Oggetto**:** **L093_S872** – Lista di controllo per la valutazione preliminare ex art. 6 comma 9 D.Lgs. 152/2006 – Intervento di messa in sicurezza del Torrente Gottero nel tratto in corrispondenza del centro abitato di Sesta godano in loc. Fulli e consolidamento della viabilità comunale del versante in loc. Boera – I lotto funzionale.

Proponente: Comune di Sesta Godano (SP)

Richiesta contributo istruttorio.

Di seguito si riporta uno stralcio della planimetria di raffronto (documento V003) tra quanto approvato in fase di procedimento di assoggettabilità a VIA (in giallo) e il nuovo tracciato (in rosso).

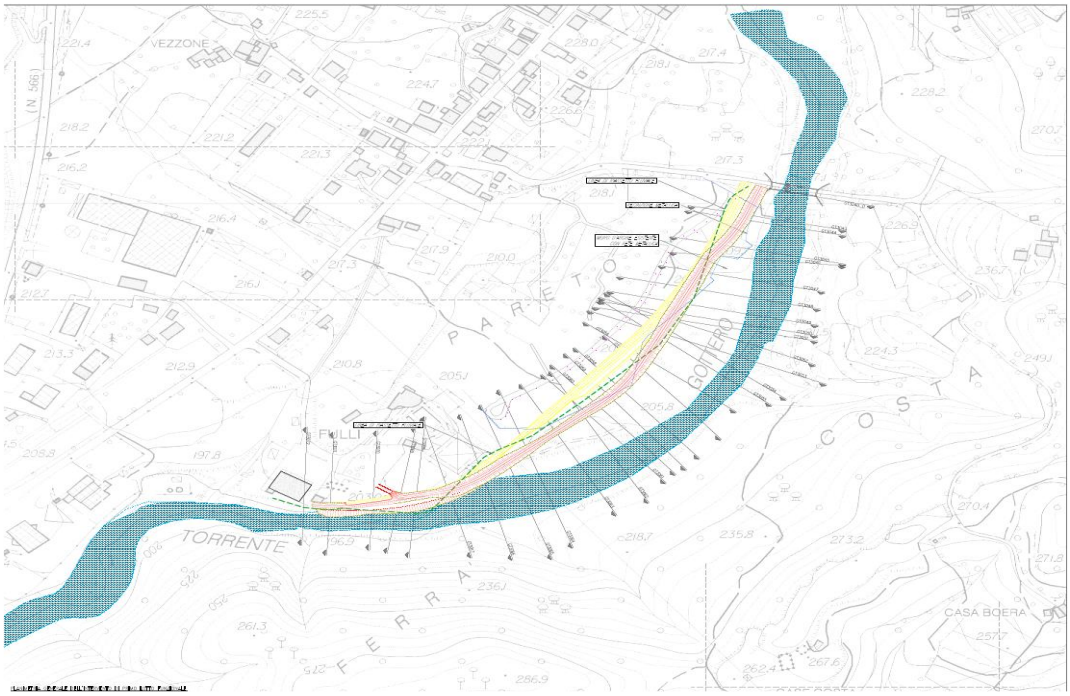
- Rettifica del tracciato arginale per una più fedele aderenza alla linea di riassetto fluviale;
- Diminuzione interferenza del rilevato con aree private (ex orto botanico) e salvaguardia degli individui arborei di pregio e interesse naturalistico già classificati e mappati;
- Introduzione di un tratto di muro in c.a. in corrispondenza delle aree urbanizzate destinate a parcheggio, all'interno della struttura ricettiva Fulli, finalizzata alla minor produzione di rifiuto dovuta alla rimozione di pavimentazione drenante che comunque concorre alla corretta regimentazione delle acque meteoriche superficiali

Nella documentazione viene precisato che "nessuna variante al progetto approvato è prevista in corrispondenza della scogliera in alveo" e che le rettifiche dell'andamento arginale comporteranno una limitata riduzione delle sole aree golenali in asciutta e distanti dall'alveo.

Viene inoltre specificato che per quanto riguarda il muro in c.a. in corrispondenza dell'attuale parcheggio dell'attività ricettiva Fulli, questo risulterà sostitutivo della sola porzione interna dell'argine in terra di progetto, quindi "avulso dalle interferenze di natura ambientale".

Per quanto sopra illustrato, non si rilevano elementi ostativi alla modifica prospettata per quanto concerne la matrice acqua per gli aspetti di competenza del settore scrivente.
